Lisa 1. Ristumiskoha ehitamise nõuded.

Võttes aluseks ehitusseadustiku (edaspidi EhS) § 99 lg 3 määrab Transpordiamet nõuded:

Joonis 1. Ristumiskoha võimalik asukoht km 5,07-5,09

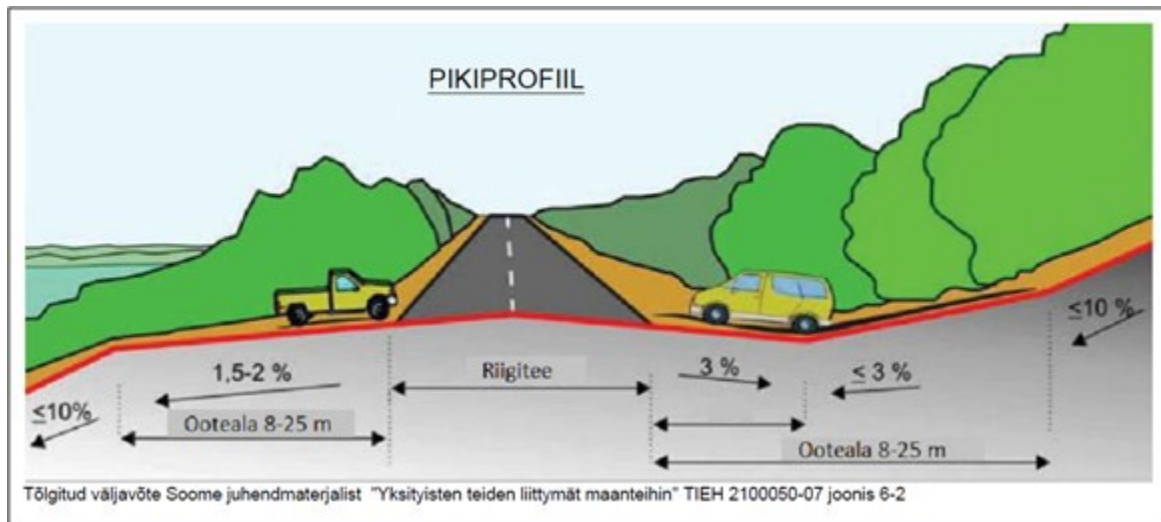
1. Nõustume Peebu kinnistule juurdepääsu kavandamiseks, ristumiskoha rajamisega riigiteele nr 14202 Mullaver-Visusti tee (edaspidi riigitee) km 5,07-5,09 vahemikule (vt joonis 1). Eelnõu juurde lisatud asendiskeemil kajastatud asukohast on tagatud vajaliku nähtavusala.
